Retour autorité environnementale :

Considérant que le projet, situé à proximité de la rivière Allier, consiste à installer un parc photovoltaïque au sol d'une puissance comprise entre 300 et 1000 kWc et d'une superficie de 1,2 ha sur une ancienne carrière de sable et gravier (parcelle ZI n°102), remblayée par excédent de travaux de chemin de fer, sur la commune de Saint-Rémy-en-Rollat (Allier) ;

Figure 5 : Plan topographique du site (pas de 0,5m)

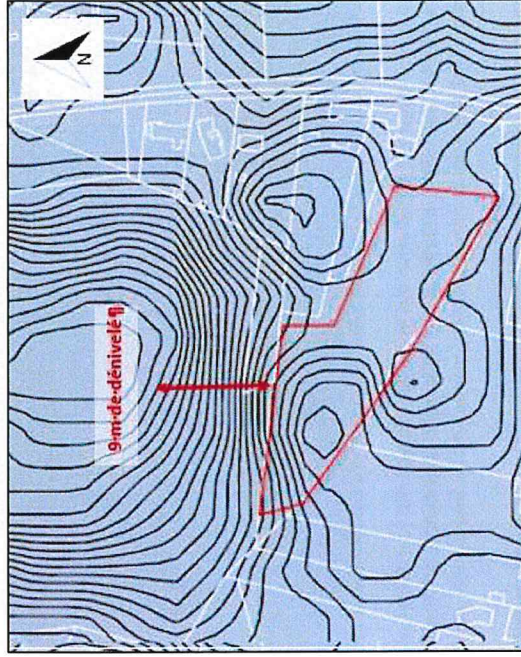
Considérant que le dossier mentionne l'existence d'un projet autorisé mais non construit sur la parcelle nord adjacente à celle concernée par le projet, mais que les effets cumulés du projet avec ce dernier ne sont pas traités dans le dossier, notamment les incidences visuelles ;

En termes d'incidence visuelle, notre site se trouve à environ 9 m au-dessus du niveau de la parcelle nord adjacente, en démontre le plan topographique ci-dessous. **Aucun cumul visuel n'est donc constatable.**

Figure 6 : Arbres malades

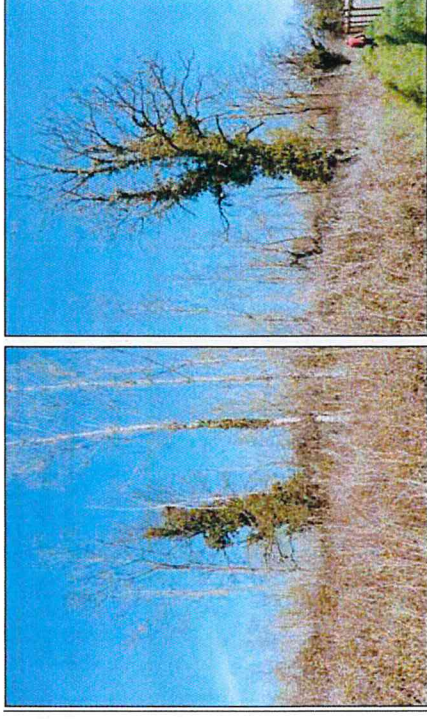
Considérant que depuis l'arrêt de l'activité de carrière en 1982, la végétation a repris, révélant à minima des zones de fourrés et de taillis pouvant abriter un certain nombre d'espèces et que la parcelle concernée comporte des arbres de haut-jet en limite sud qui seront coupés ;

Or d'après les photographies ci-dessous prises sur le site d'étude, les arbres sont gravement atteints, attaqués par du gui. De plus, la plupart des arbres sur le site présentent des blessures sur leur tronc, ce qui accroît leur risque de chute ou d'éclatement, signalant ainsi un danger potentiel pour les usagers du site et des environs. **En raison de leur état, ces arbres ne peuvent être utilisés pour la production de bois de construction.**

Figure 10 : Localisation des voisins les plus proches

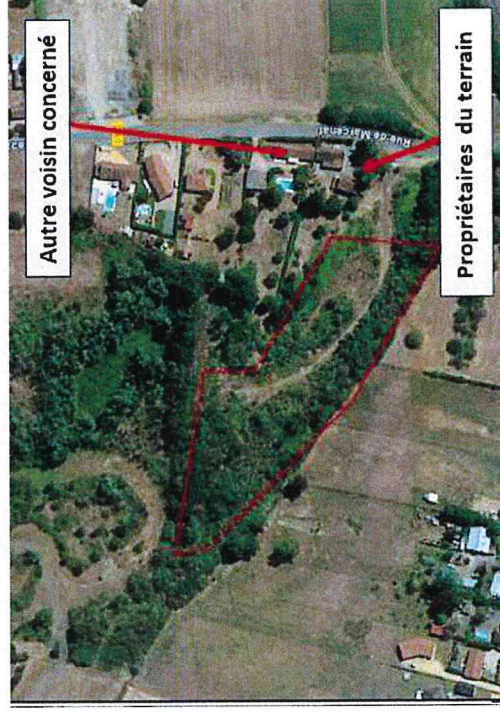
Considérant que les distances entre les habitations les plus proches et le projet sont faibles et que celui-ci ne prévoit pas de mesures visant à éviter, réduire ou compenser les nuisances liées au bruit pendant la phase travaux, à l'impact visuel et au risque d'éblouissement ;

Le projet vise à s'implanter sur les parcelles des propriétaires qui habitent la maison la plus proche et qui sont donc, de fait, favorables au projet. Ainsi, la maison voisine à proximité du site est également informée du projet et n'a émis aucune objection autre que par l'intégration paysagère. En effet, les propriétaires sont plutôt très satisfaits que ce terrain à l'abandon puisse être remis en état et entretenu tout en produisant de l'énergie électrique d'origine renouvelable. En outre, la durée du chantier est fonction de la taille des projets or ce projet de moins de 1 MWC ne nécessiterait que 2 à 3 mois de chantier maximum (en discontinu) et les phases de débroussaillage les plus perturbantes pour la faune et flore sont effectuées sur 2 mois glissant, à savoir de septembre à octobre. Pour le reste des travaux, il n'y aura que très peu de perturbation sonore étant donné la technique de montage mise en œuvre.
